改善箇所説明図 ②

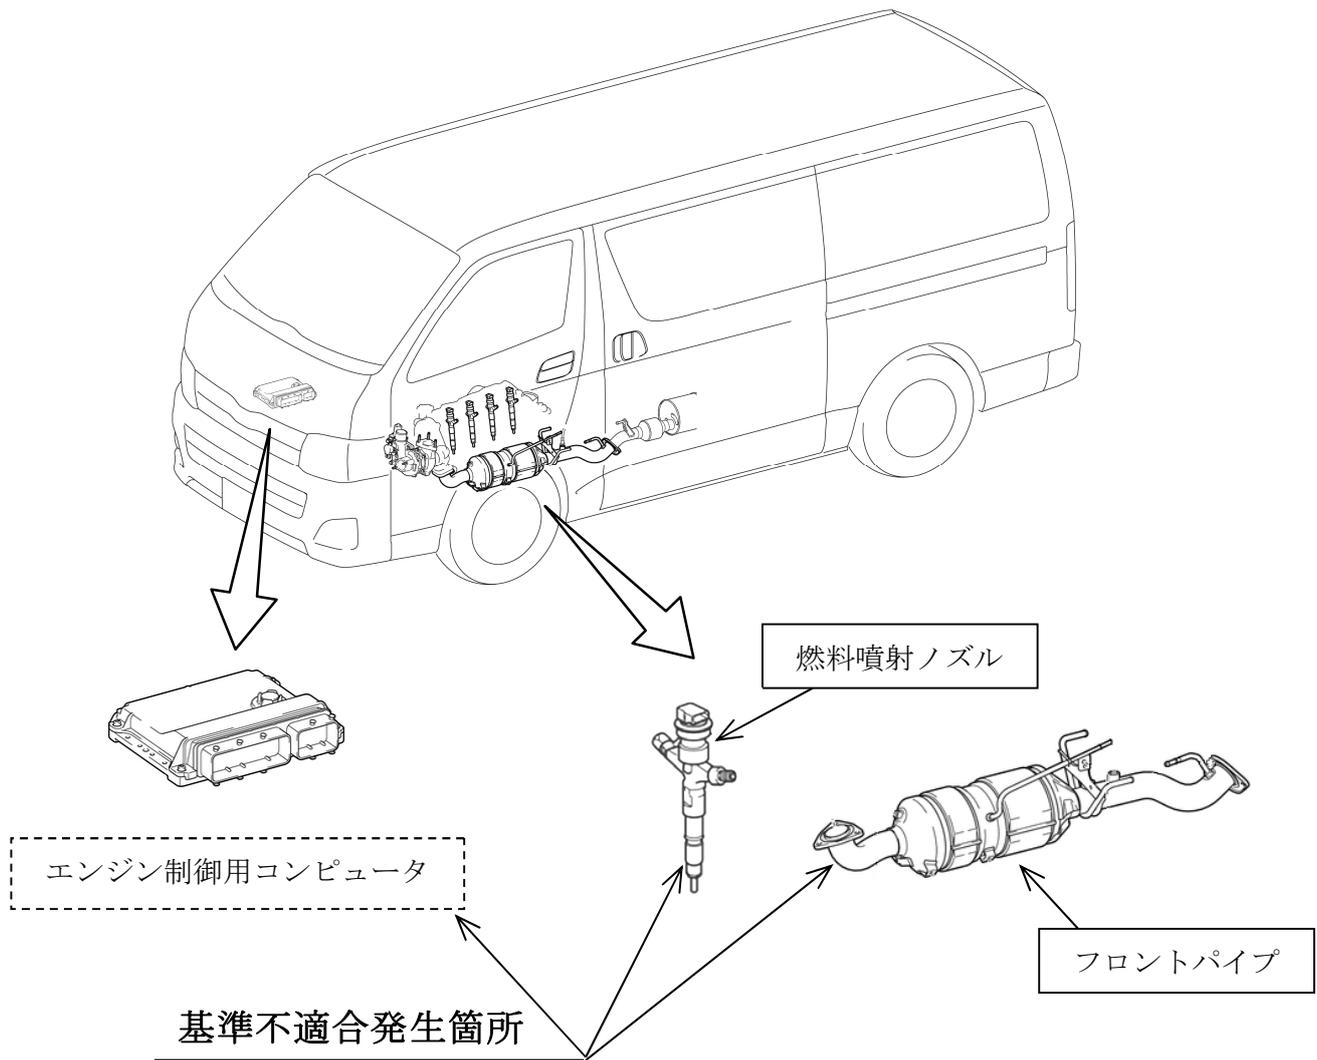
エンジン制御用コンピュータにおいて、排気ガス再循環制御が不適切なため、排気ガス中の水分により燃料噴射ノズル先端孔部が腐食し拡大することがある。そのため、噴射量が増えてPMが触媒に多量に堆積してエンジン警告灯が点灯し、出力制限走行となる。最悪の場合、触媒が損傷し黒煙を排出するおそれがある。

全車両、エンジン制御用コンピュータのプログラムを対策仕様に修正する。
また、プログラム修正後にエンジン警告灯が点灯する場合には、無償で噴射ノズル等を交換するとともに、触媒が損傷している場合には、フロントパイプを交換する。

識別：改善済車両には車台番号打刻の番号左上部に黄色ペイントを塗布する。
